RESPUESTA A COMENTARIOS DE LA NOTA

DEIA-DEEIA-AC-0013-2006-2023

RESIDENCIAL PASEO DEL BOSQUE III

Por este medio, damos respuesta a nota aclaratoria **DEIA-DEEIA-AC-0113-2006-2023**, relacionada con el proyecto Residencial Paseo del Bosque II – EsIA – CAT II, ubicado en el corregimiento de los Algarrobos, distrito de Dolega, provincia de Chiriquí.

**3. PLANO A ESCALA DE UBICACIÓN
GEOGRÁFICA.**

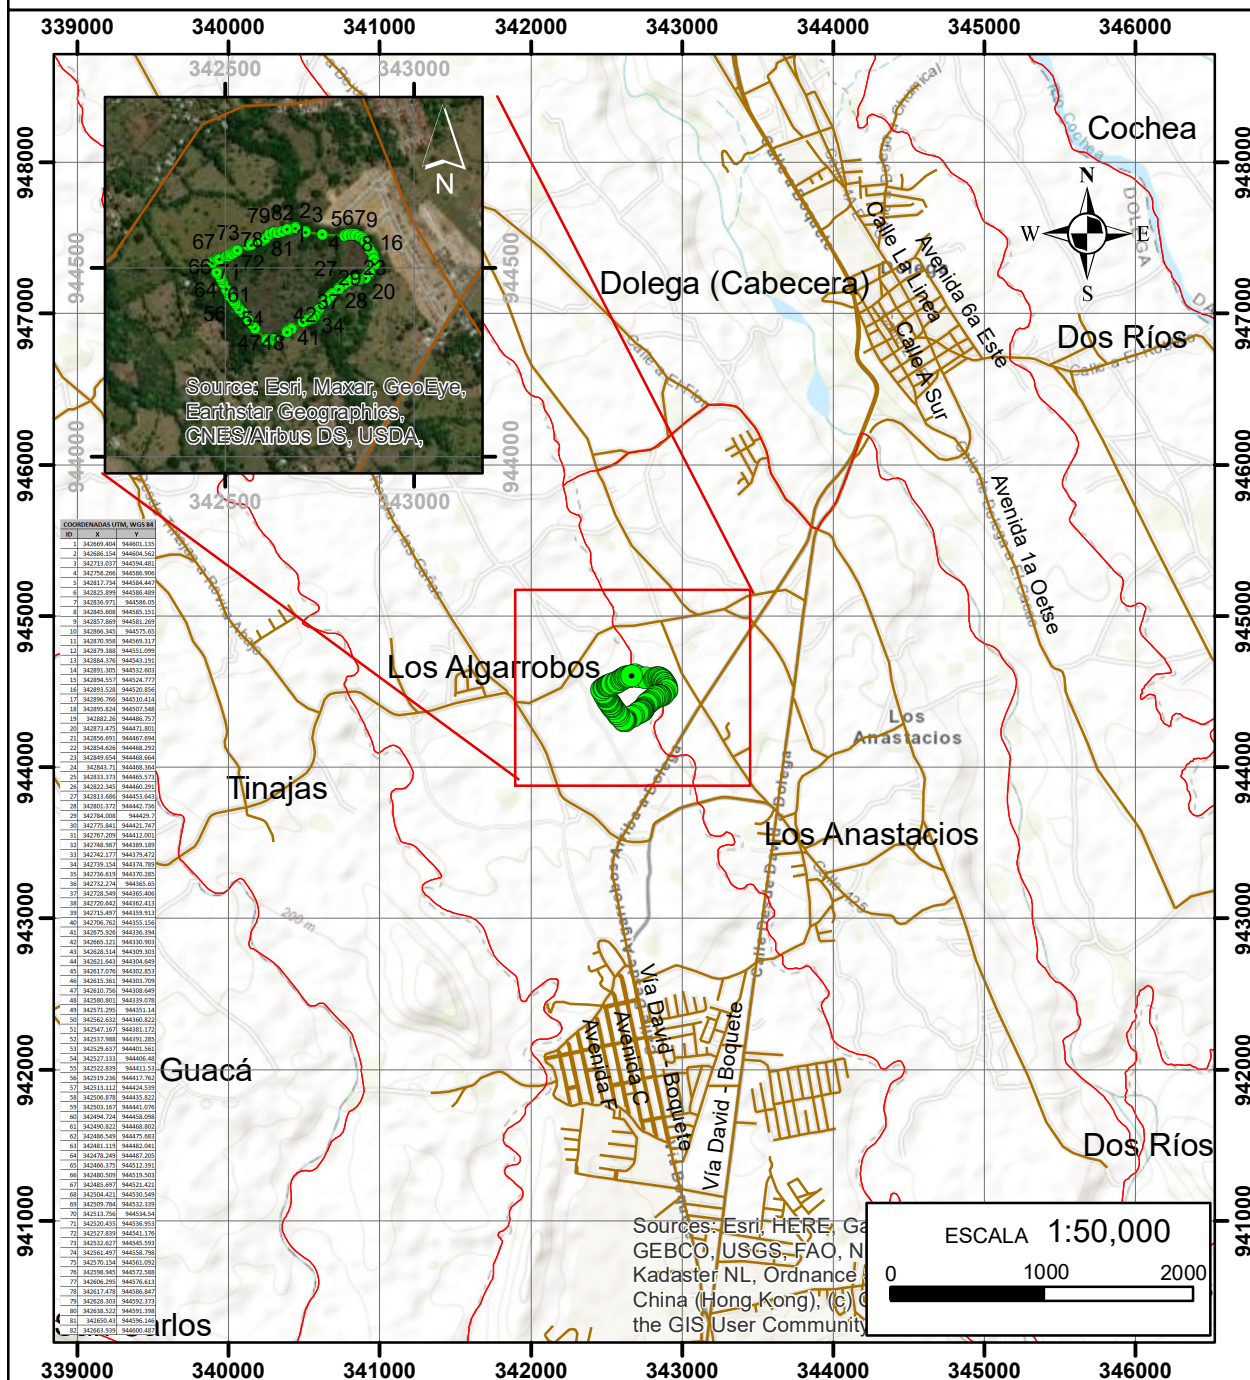
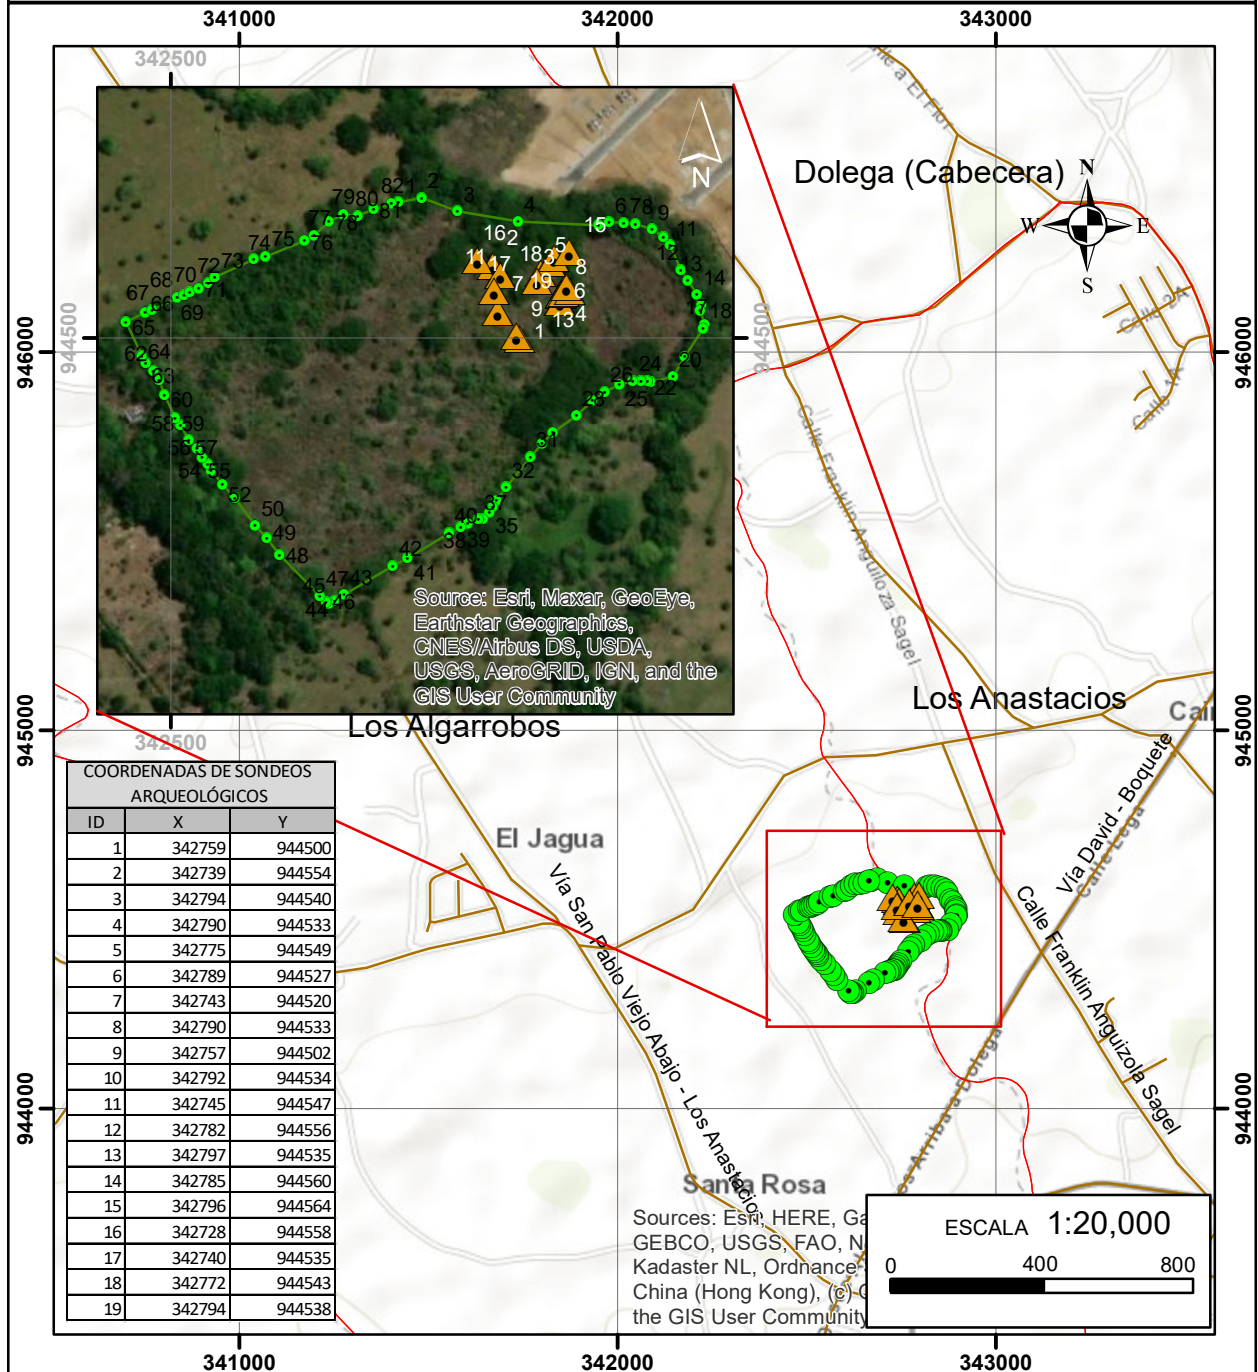
1. De acuerdo a los documentos aportados por el promotor, referente a las publicaciones en el periódico y el Fijado y Desfijado se indica que el proyecto se encuentra en el Distrito de Dolega, corregimiento de Algarrobos, sin embargo, el Registros Públicos indica que el proyecto se ubica en el corregimiento de los Anastasio y mediante verificación de DIAM, se indica que el proyecto se encuentra en los corregimientos de Algarrobos, y los Anastasia, distrito de Dolega, por lo antes expuesto, se solicita:
 - a. Definir ubicación política administrativa del área del proyecto.
 - b. Presentar Registro Público actualizado, en caso que encuentre en trámite presentar evidencia correspondiente

- a) El proyecto Residencial PASEO DEL BOSQUE III, se localiza política y administrativamente en el Corregimiento de Los Algarrobos, Distrito de Dolega, provincia de Chiriquí. El corregimiento de Los Algarrobos fue creado en el año 2002, con la Ley N° 43 del 2002 (art. 6, numeral 3) y la finca fue inscrita en 1995, antes de la creación de Los Algarrobos. La división política – administrativa entre el

4. PLANO A ESCALA DE PROSPECCIÓN ARQUEOLÓGICO

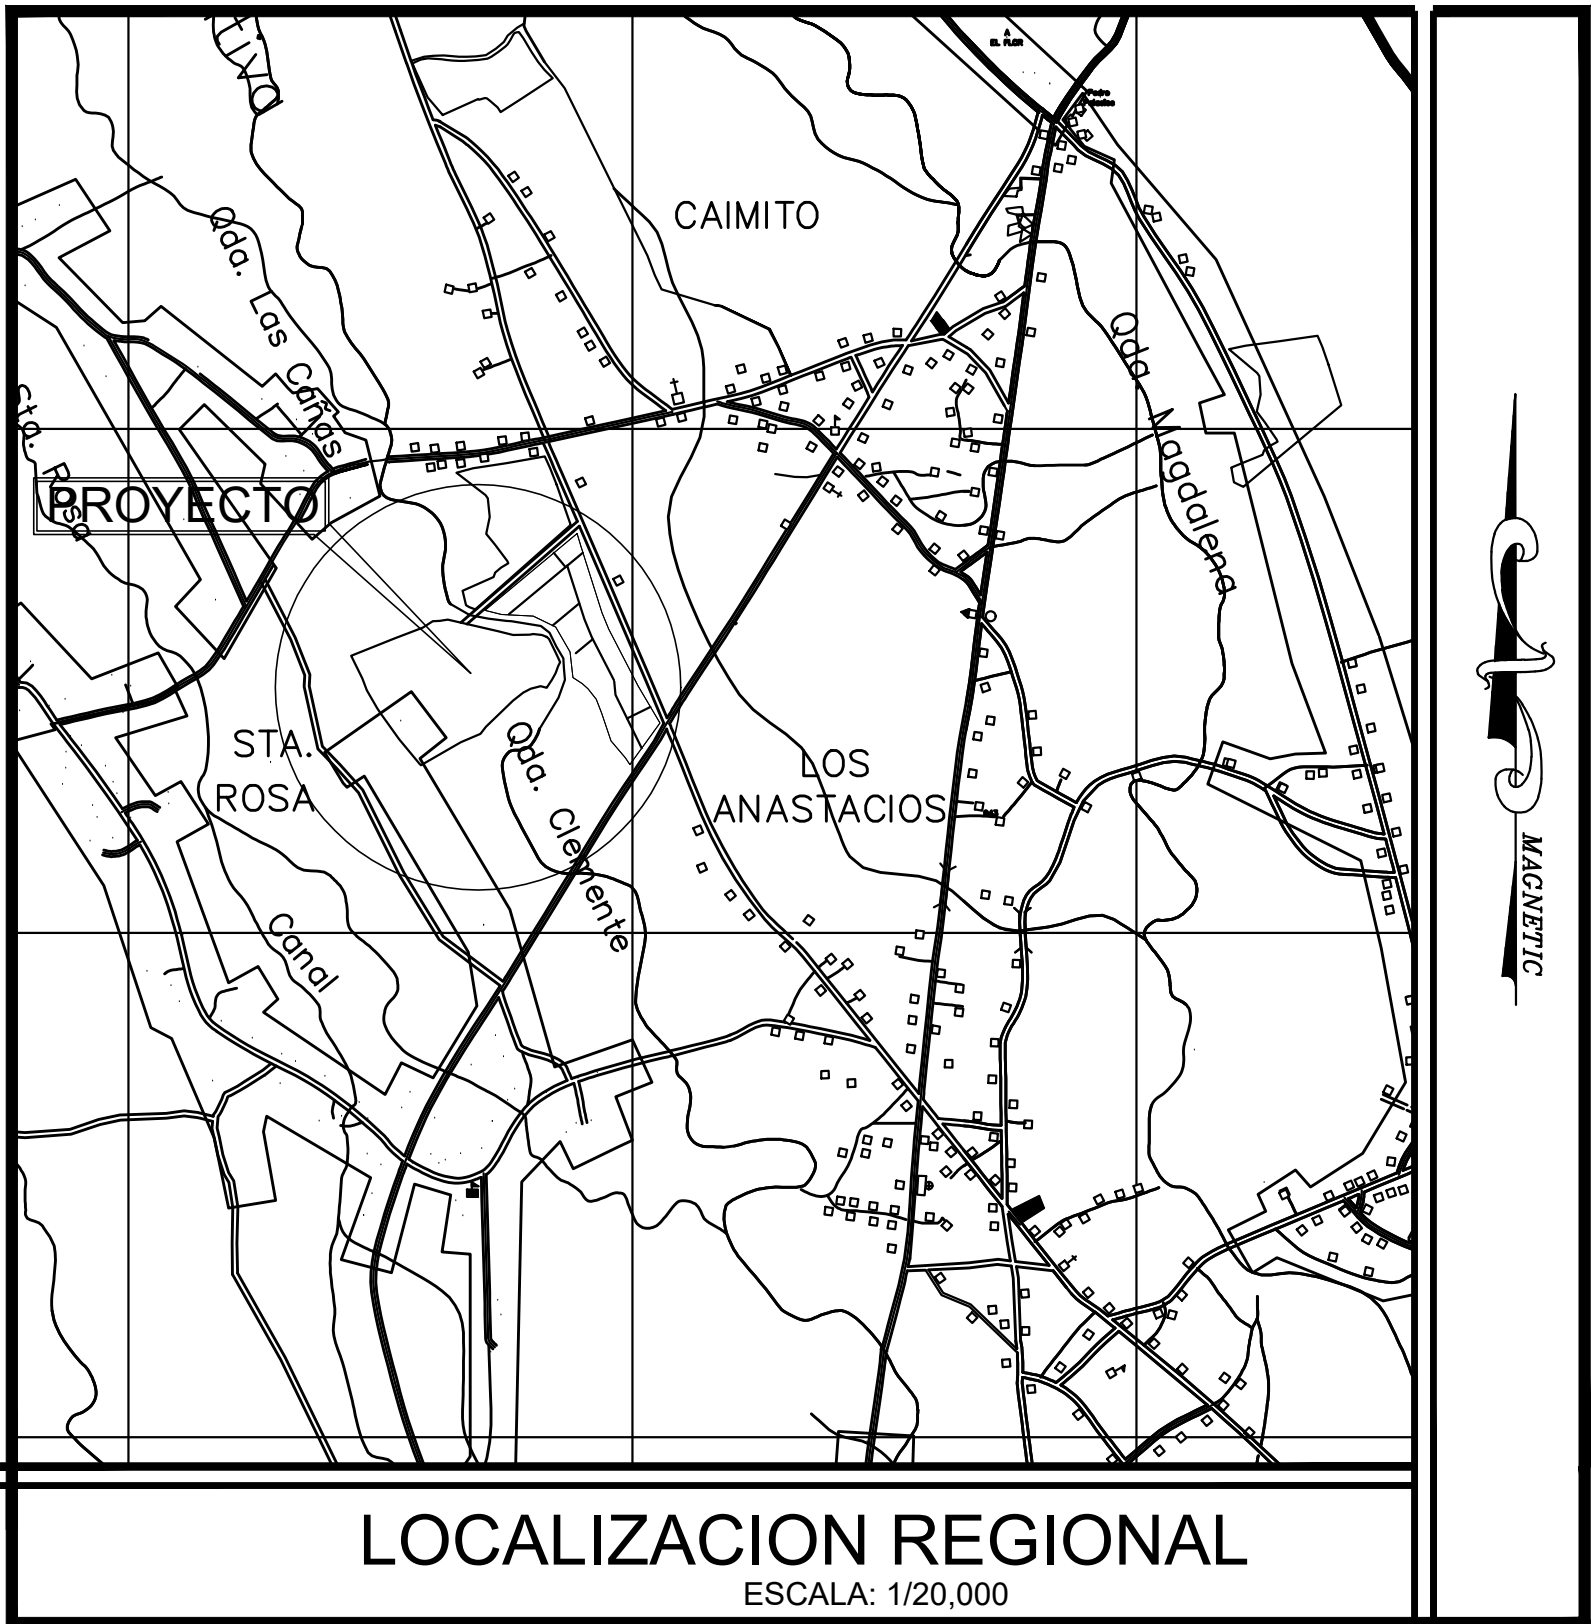
- a. Anexar el plano a escala y georreferenciado del proyecto con los puntos de coordenadas UTM tomadas en la prospección superficial y sub-superficial (recorrido y sondeo) del terreno versus los impactos proyectados.

RESPUESTA: Ver en anexo plano a escala con los puntos de la prospección arqueológica. Los impactos proyectados son los siguientes:
